REVISIONI					
N.	DATA	DESCRIZIONE	ELABORATO	VERIFICATO	APPROVATO
00	15/06/2016	Prima emissione	L. Di Tullio	N. Rivabene	E. Di Bartolomeo

TIPOLOGIA DELL'ELABORATO	CODIFICA DELL'ELABORATO	 Terna Rete Italia TERNAGROUP
PROGETTO	DEFR10016BSAM02080_00_3	
RICAVATO DAL DOC. TERNA	TITOLO	
CLASSIFICAZ. DI SICUREZZA	Elettrodotto 150kV DT "S.E. Troia – Roseto / Alberona" Confronto tracciato iniziale e tracciato con modifiche Piano Paesaggistico Territoriale Regionale - PPTR "Il sistema delle tutele" Componenti idrologiche

Progetto ottimizzato in fase di VIA

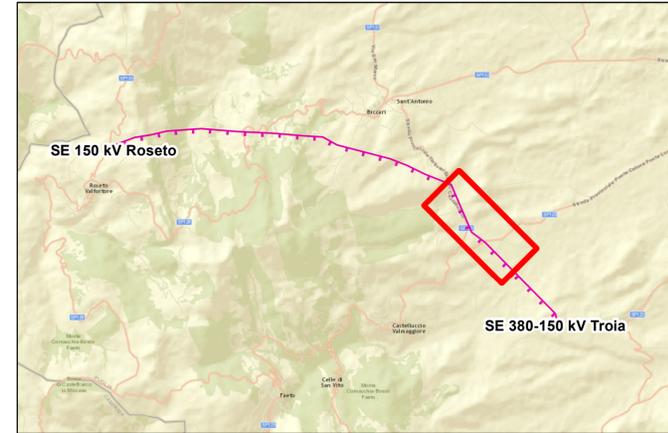
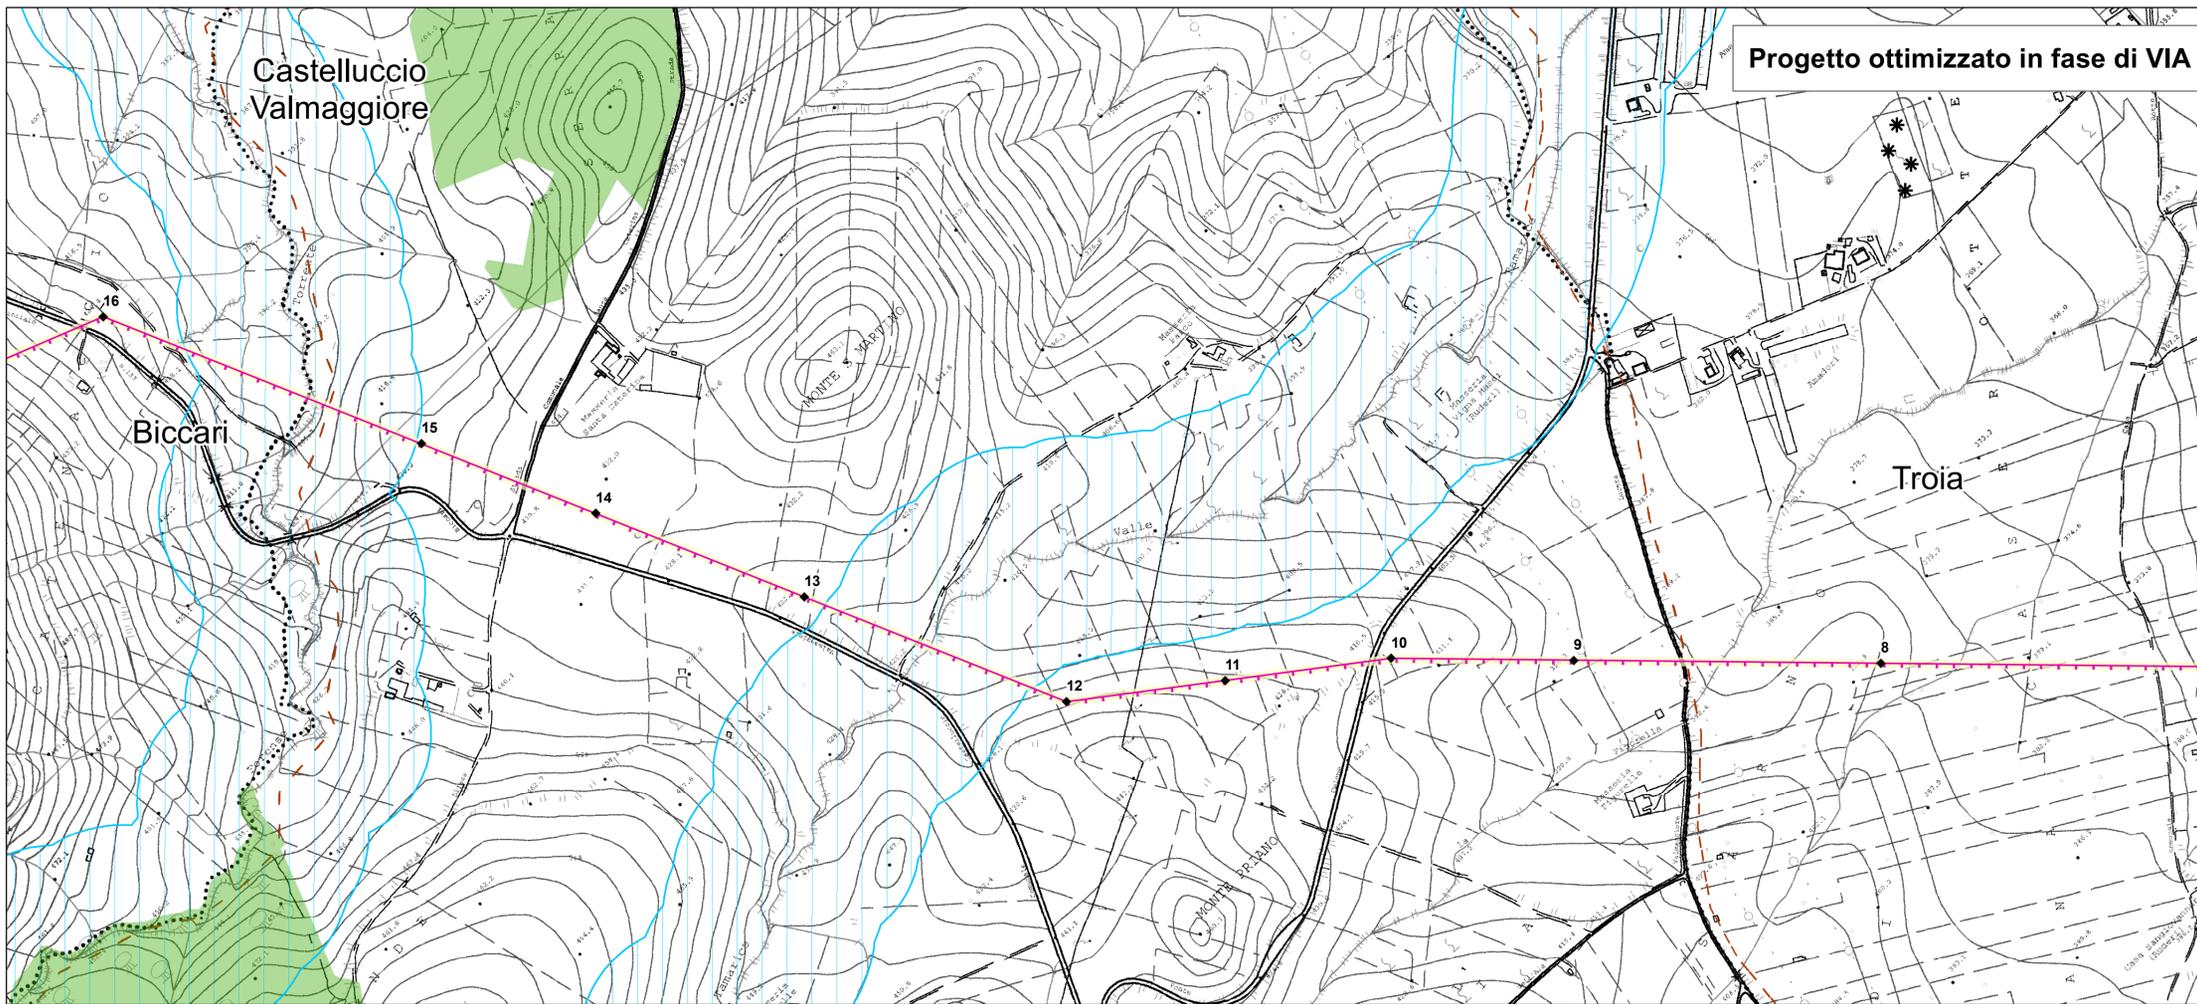
variato il tratto compreso fra i sostegni 3 ed 8, eliminando i sostegni n.4 e 7, ed eliminando l'interferenza con il torrente Celone
